Parecer Técnico de Licença Ambiental Simplificada (RAS) nº 0397499/2019

PA COPAM Nº: 04310/2019/001/2019	SITUAÇÃO: Sugestão pelo INDEFERIMENTO
----------------------------------	---

EMPREENDIMENTO:	ETE Santana do Deserto	CNPJ:	25.135.507/0001-83
------------------------	------------------------	--------------	--------------------

Figura 1: Mapa das propostas de intervenção. SUPPRI, 2019.

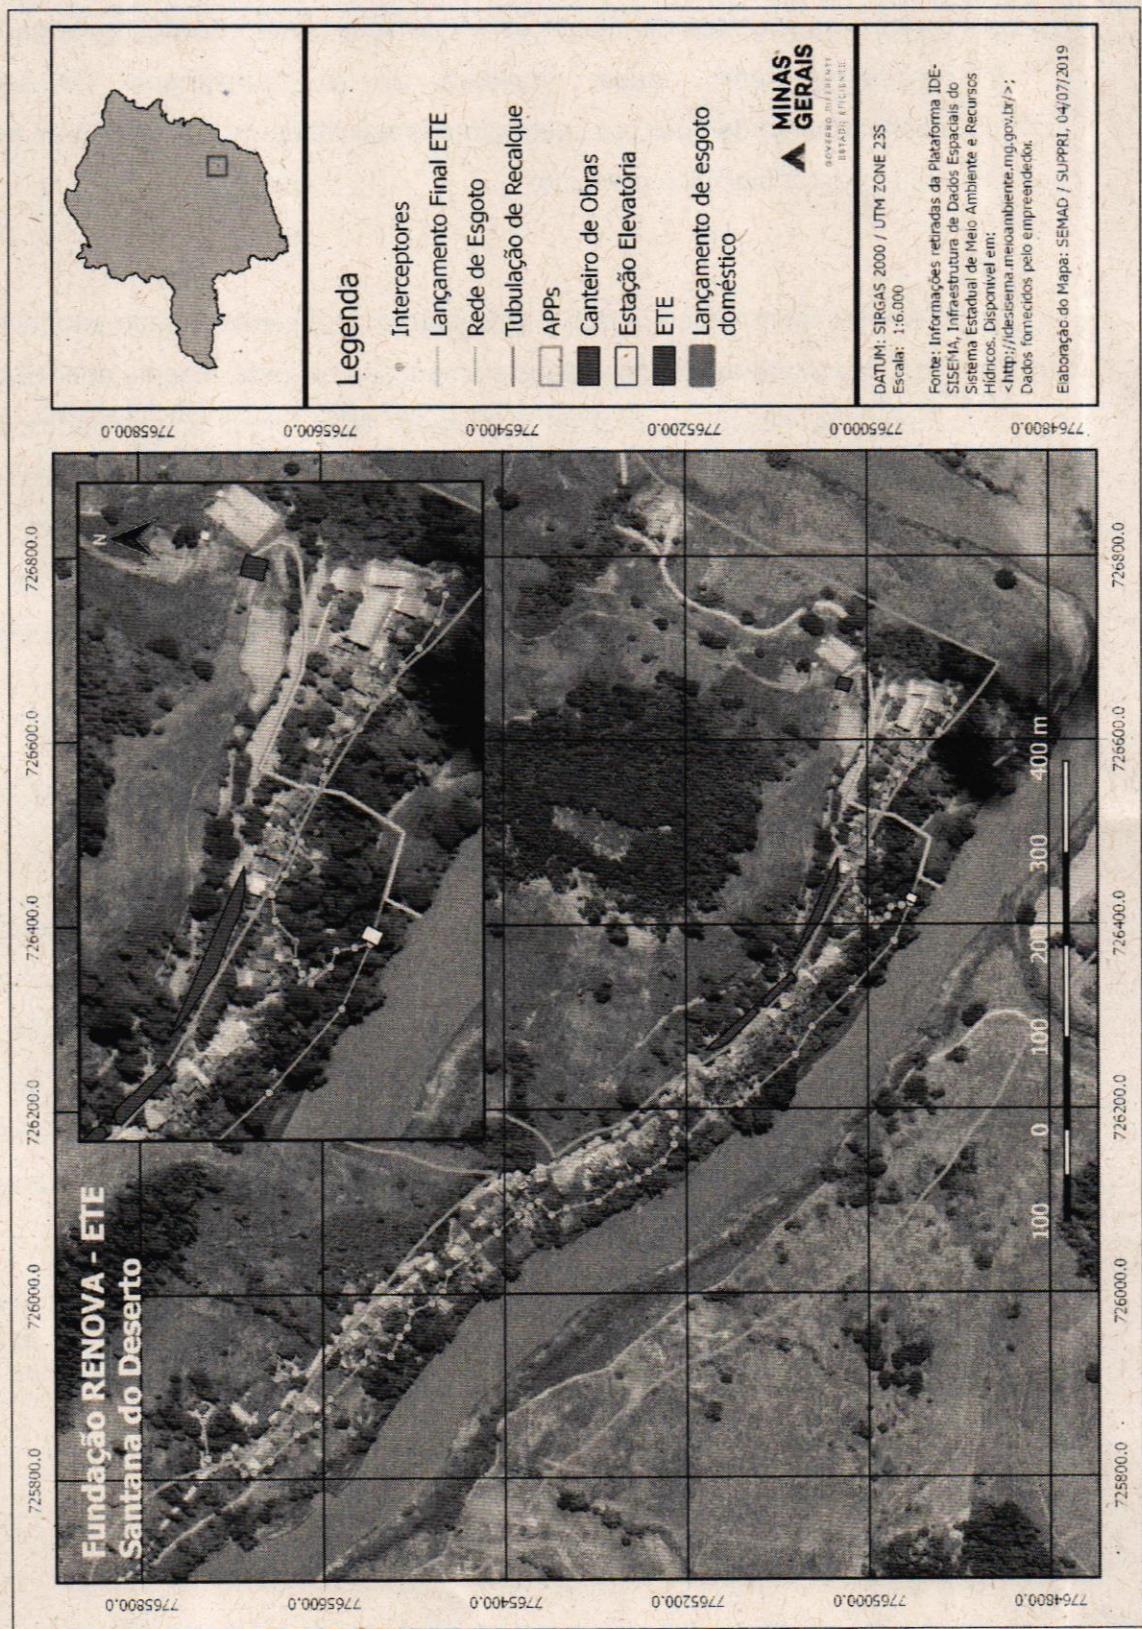
- O CTF apresentado da consultoria responsável pelos estudos não estava dentro do prazo de validade;
- A partir da análise realizada com os dados geoespecializados formalizados pelo empreendedor, verificou-se que haverá significativa intervenção para implantação da rede de coleta, sistema de lançamento e canteiro de obras em áreas de APP em uma região pertencente ao Bioma Mata Atlântica. Assim, faz-se necessário um inventário florestal para verificação do estágio sucessional e correta orientação dos estudos ambientais para instrução do processo de formalização, conforme Lei nº 11.428/2010.
